Bericht des Kärntner Landesrechnungshofs

**Klinikum Klagenfurt am Wörthersee
Ausbau Koronarangiographie
(Großvorhabensüberprüfung)**

LRH-BERICHT-13/2025

Abbildung 5: Ausschnitt aus dem Baustelleneinrichtungsplans

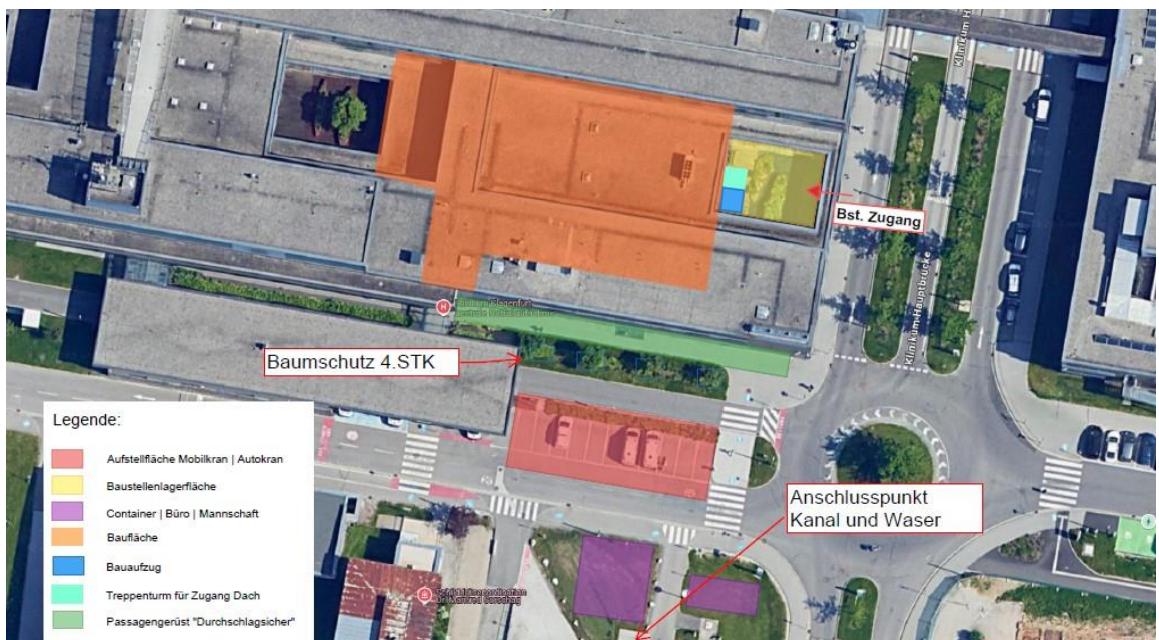
In den übermittelten Unterlagen war die Verwendung des gesondert ausgeschriebenen Mobilkrans für 19 Wochen und die Abgrenzung zu den zeitgebundenen Kosten nicht ersichtlich. Eine genaue Beschreibung wann, wo und wie dieser Mobilkran zum Einsatz kommt und ob ihn auch anderer Gewerke verwenden durften, fehlte und konnte auch im Zuge einer Anfrage nicht beantwortet werden.

Abbildung 6: Ausschnitt aus dem Masseplan für die Berechnung des Gerüstes

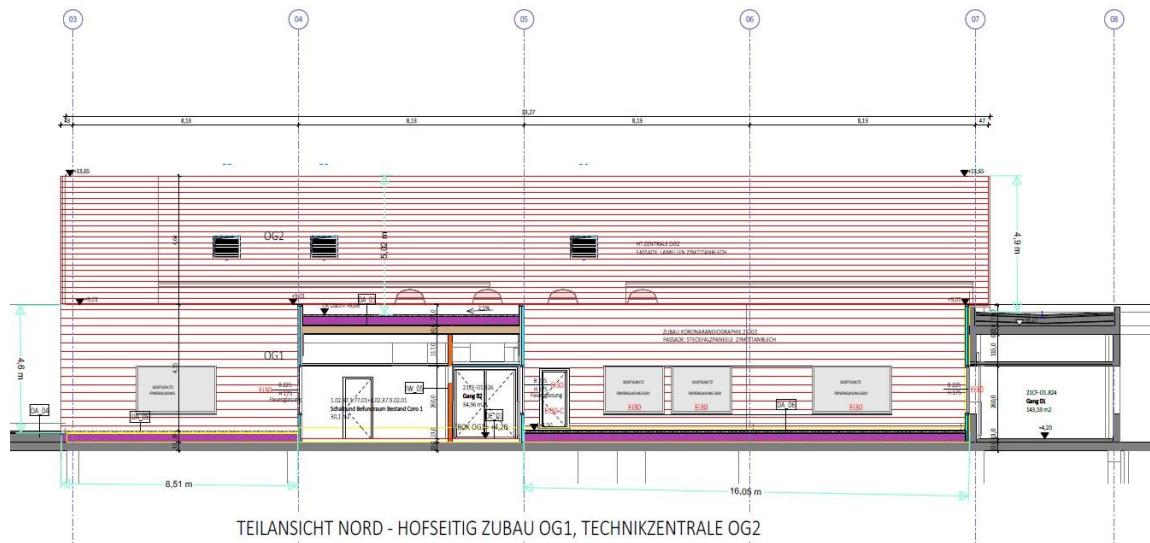
- 19.1** Für die Erfassung der Leistung für Herstellung des Gerüsts erstellte der Planer einen gesonderten Massenplan, da diese Leistung nicht im BIM-Modell enthalten war. Die geplanten Gerüstflächen waren eingefärbt dargestellt und bemaßt. Eine genaue Berechnung der Gerüstflächen und Herleitung der gesamten Fläche lag nicht vor.

- 19.2** Der LRH stellte hinsichtlich der Gerüste fest, dass die Summe der eingefärbten und bemaßten Flächen im Massenplan nicht mit der Menge der Position im Leistungsverzeichnis übereinstimmte. Der LRH empfahl, eine durchgehend nachvollziehbare Ableitung der Mengen von den Plänen bis hin zum Leistungsverzeichnis. Darüber hinaus empfahl der LRH, speziell die Mengen des Gerüstes zu verifizieren.

Darüber hinaus gab es weitere Positionen für die Eckausbildung oder für die Gebrauchsüberlassung. Rückfragen seitens des LRH führten zu einer Anpassung der Mengen der Positionen durch den Planer.

Abbildung 7: Dreikantleisten und Klemmprofile

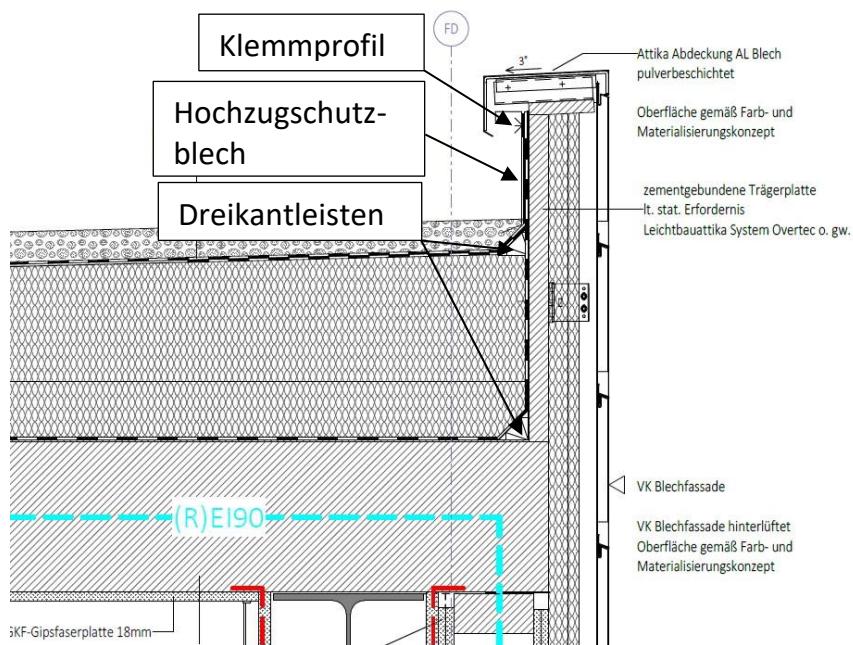
- 23.1 Die Massenberechnung der Attika ergab eine Länge der Hochzüge von 327 m. Die Dreikantleisten und Klemmprofile waren mit einer Länge von 273 m unter dem Ausmaß der Hochzüge der Attika. Da die Dreikantleisten und Klemmprofile zumindest der Attikalänge entsprechen müssten, waren die Mengen im Leistungsverzeichnis zu gering.

Abbildung 8: Darstellung statisches System Entwurfsstatistik

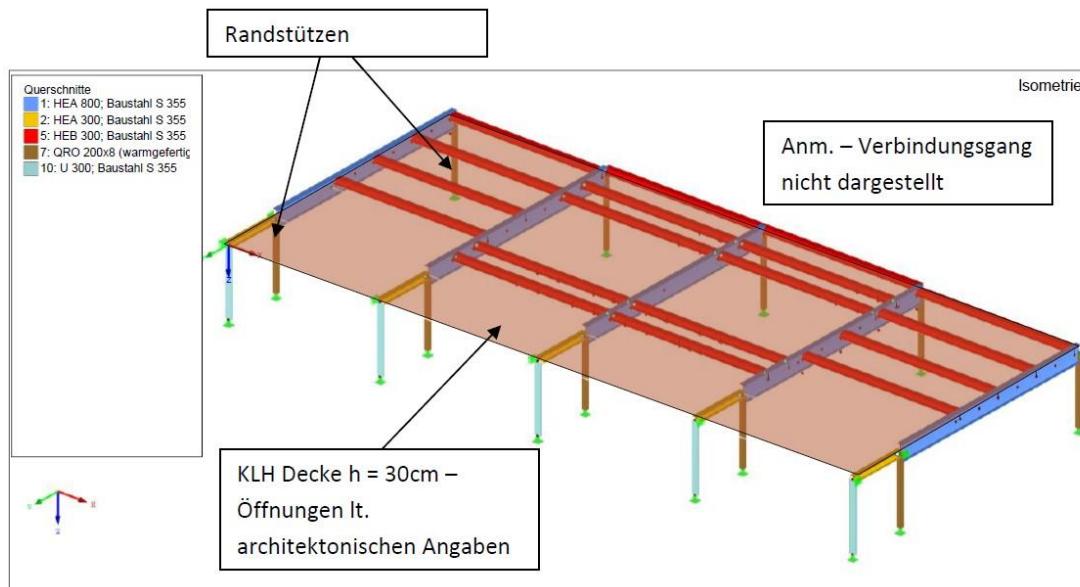
- 24 Die Leistungsgruppe mit dem höchsten Anteil an den Soll-Kosten bildete die Leistungsgruppe 32 – der konstruktive Stahlbau mit 529.797 Euro. Die geplante Aufstockung für die Koronarangiographie 2 und 3 erfolgte aufgrund der Statik der bestehenden Gebäudesubstanz durch eine Leichtbaukonstruktion. Jener bestehende Bereich, in dem die Aufstockung durchgeführt werden sollte, war ursprünglich nicht für weitere Geschoße ausgelegt. Das geplante Tragwerk bestand aus Stahlträgern, die die Last über Formrohrstützen auf bestehende Stahlbetonstützen übertrugen. Zusätzlich waren für die geplanten Durchbrüche in das Bestandsgebäude im Norden und Süden des Neubaus statische Ertüchtigungen in Form von sogenannten Aufhängungen notwendig.

Für die Dimensionierung des Stahltragwerks beauftragte der Generalplaner ein Ziviltechnikerbüro. Dieses berechnete die Vorstatik für das gesamte Bauvorhaben und wies darüber hinaus die benötigte Stahlmengen für die Soll-Kosten-Berechnung aus. Den benötigten Stahl von ca. 61 t teilte der Planer im Leistungsverzeichnis je nach Querschnittsform und Stahleigenschaften den jeweiligen Leistungspositionen zu. Die größte Stahlmenge ergab sich laut statischer Berechnung in Form von I-Trägern. Darüber hinaus beinhaltete das Stahltragwerk diverse Hohlprofile, Verankerungen und geschweißte Profile mit unterschiedlichen Querschnitten.
